## RAPPORT DE L'INSPECTION DES INSTALLATIONS CLASSÉES

**AUTORISATION ENVIRONNEMENTALE**

N/REF : FT.2021.155

Parc éolien de SAINTE-TREPHINE S.E. KERNEBET

Carte présentant les zones humides et la localisation des éoliennes

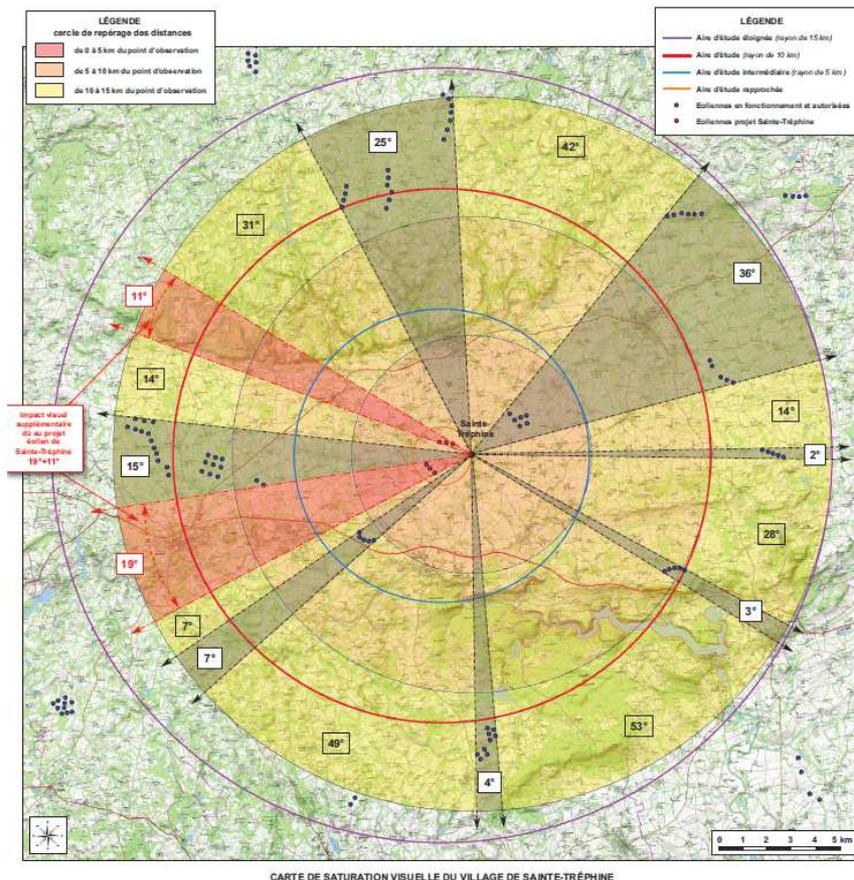
**L'analyse pédologique montre que les zones d'implantation des éoliennes sont non humides.**

**L'ensemble des zones d'habitats humides ou prairiaux ont été exclues des zones d'implantation d'éoliennes et de leurs dépendances (voies d'accès et zones de montage). Par conséquent, les éoliennes n'auront pas d'impact sur les zones humides à proximité étant suffisamment éloignées de celles-ci.**

Figure 30 : Localisation de l'éolienne E1 et particularités écologiques (cartographie des habitats selon la terminologie EUNIS et niveaux d'enjeux biodiversité ; Photo aérienne de fond Géoportail).

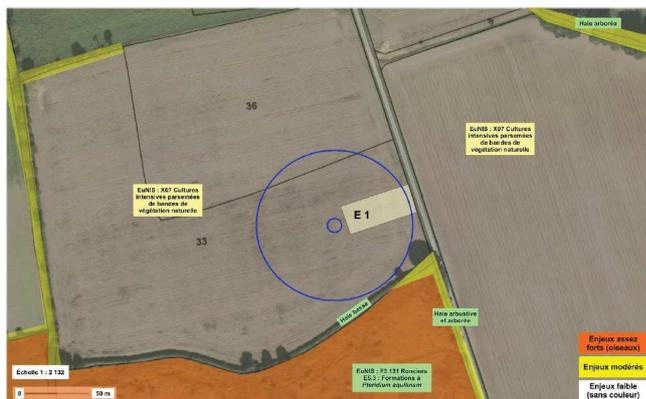
L'étude d'impact estime que « Pour toutes les machines, les zones surplombées sont des cultures intensives peu fréquentées par les chiroptères. Pour les éoliennes E 1 et E 2, les pales des éoliennes surplomberont le sol de 11 mètres. Les éoliennes E 3 à E 6 sont plus hautes et la distance minimale sol pale sera de 25 mètres (E3) et de 36 mètres. Ces hauteurs importantes de E 3 à E 6 (25 à 36 mètres) limitent fortement les risques de collision pour les espèces évoluant au-dessus du sol ou des haies, c'est en particulier le cas pour les Pipistrelles. Les espèces d'intérêt communautaires (petit rhinolophe et barbastelle) volent surtout très bas (près du sol ou au niveau des branches basses des arbres) et sont encore plus à l'abri des risques. »

Ainsi, le porteur de projet conclut que seul les éoliennes E1 et E2 nécessitent un bridage. **Par ailleurs, l'étude d'impact ne justifie pas l'efficacité du bridage proposé.**

- entre début avril et fin octobre ;
- arrêt 30 minutes avant coucher du soleil et jusqu'à 2 heures après son lever ;
- pour des vents faibles (inférieurs à 6 m/s) ;
- pour des températures douces (supérieures à 12°C) ;
- hors période de fortes pluies.

- entre début avril et fin octobre ;
- arrêt 30 minutes avant le coucher du soleil et une demi-heure après son lever ;
- pour des vitesses de vent inférieures à 6 m/s ;
- pour des températures supérieures à 12°C ;
- hors période de fortes pluies.

Or, d'après l'étude d'impact, la population locale du groupe des pipistrelles est abondante sur le site et elle présente un risque de mortalité important.

Pour l'inspection des installations classées, les pales des éoliennes possèdent une très faible garde au sol (entre 11 et 36 m) et survolent des zones à enjeux importants. **En conséquent, dans l'objectif de maîtriser totalement l'impact résiduel, l'inspection des installations classées estime que l'ensemble des éoliennes méritent d'être bridées avec des mesures de bridages renforcées du 1er avril au 31 octobre.**

**Afin de prévenir tout impact potentiel sur les chiroptères, le futur arrêté d'autorisation pourra reprendre les propositions de l'exploitant et renforcer les mesures d'évitement et de réduction par les mesures suivantes :**

- **un plan de circulation devra être mis en place** au début de la phase chantier avec participation/consultation d'un écologue.
- **réduction : Les travaux de défrichage de haies et débroussaillage devront être réalisés avec le passage d'un écologue ;**
- **une écoute en altitude sera mise en place afin d'affiner la connaissance sur le comportement des chauves-souris à hauteur de pâles.**
- **Bridage des éoliennes : les conditions de bridages proposées par le bureau d'études doivent être renforcées.**
